ETL 182

Unterlage H

**Erhöhung der Nennweite
von DN 1200 auf DN 1400**

Stand: 13.12.2023

Abbildung 1: Regelarbeitsstreifen (Anpassungen vorbehalten)

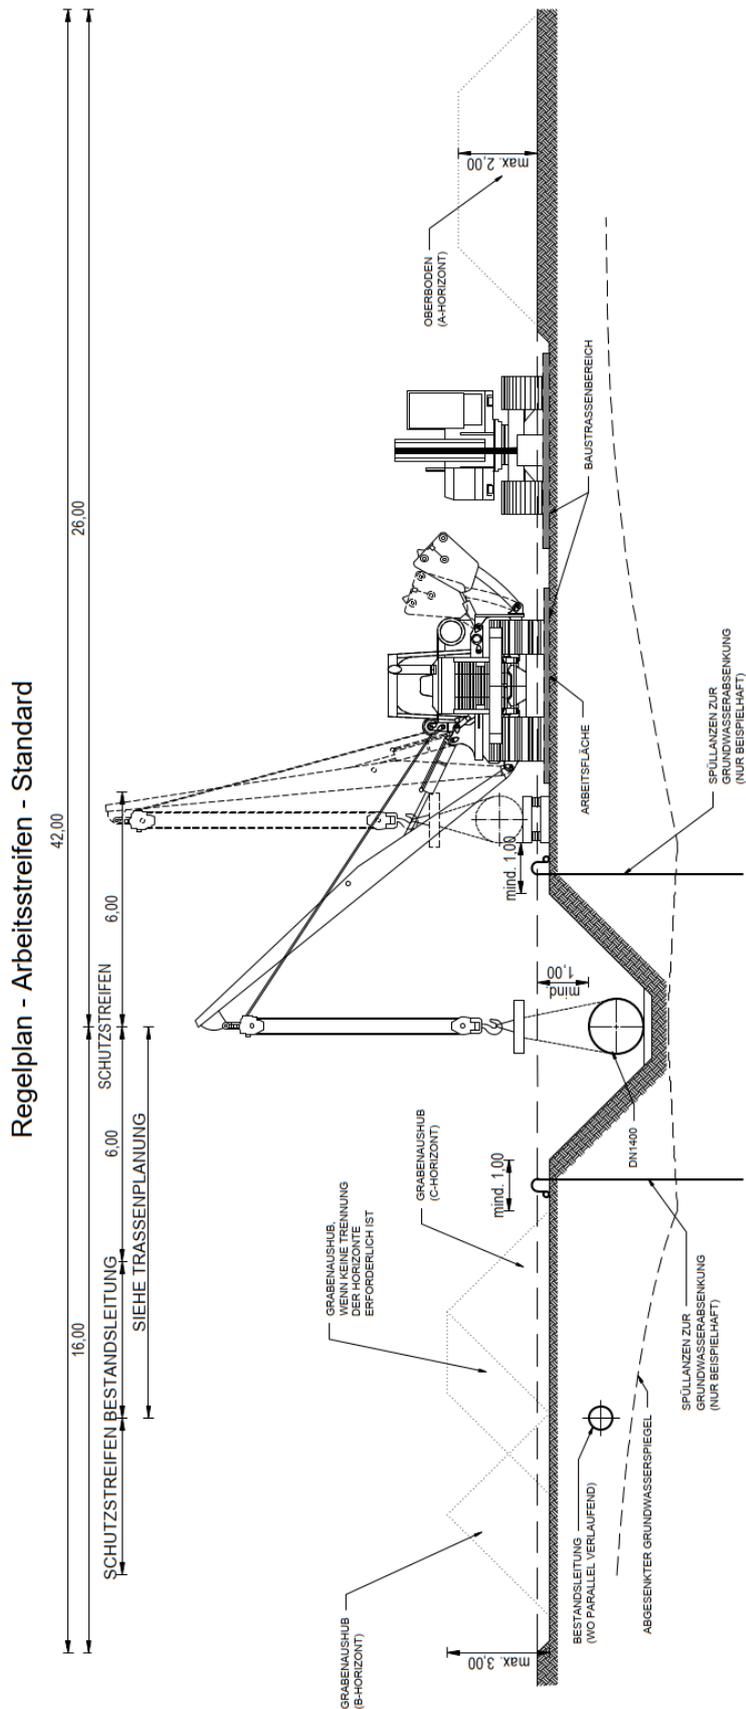
Die Anordnung des Regelarbeitsstreifens ändert sich dadurch, wie in den nachfolgenden Abbildungen dargestellt:
